改善箇所説明図

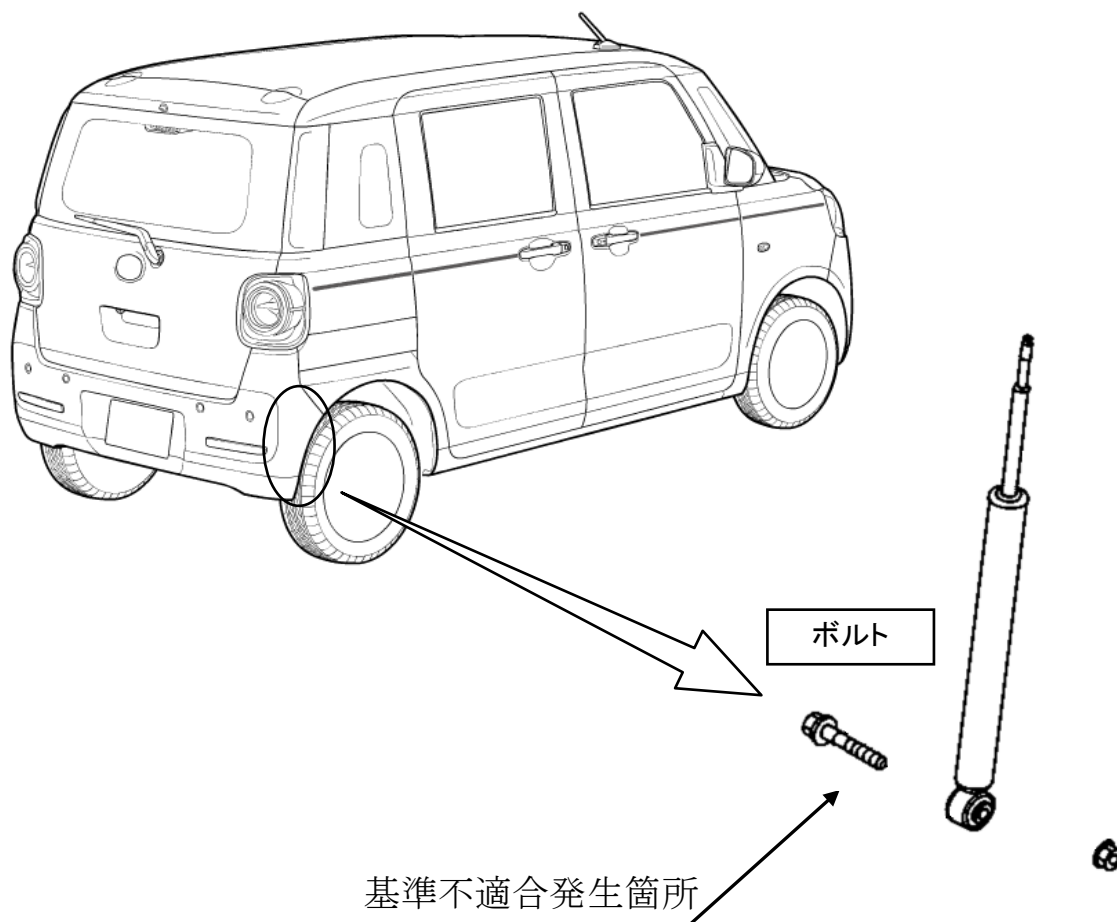
注：□ は交換する部品を示す。

リヤショックアブソーバの交換修理用部品において、誤って正規品よりも短いボルトを同梱する設定にしていた。そのため、交換時に当該ボルトを使用した場合、走行中の振動等により緩みが生じて異音が発生し、最悪の場合、締結が外れて走行安定性を損なうおそれがある。

全車両、リヤショックアブソーバの取付けボルトを点検し、誤ったボルトが取付けられている場合はボルトを正規品と交換する。

運転者席側シート下の車台番号打刻 1 桁目の上側に黄色ペイントを塗布する。
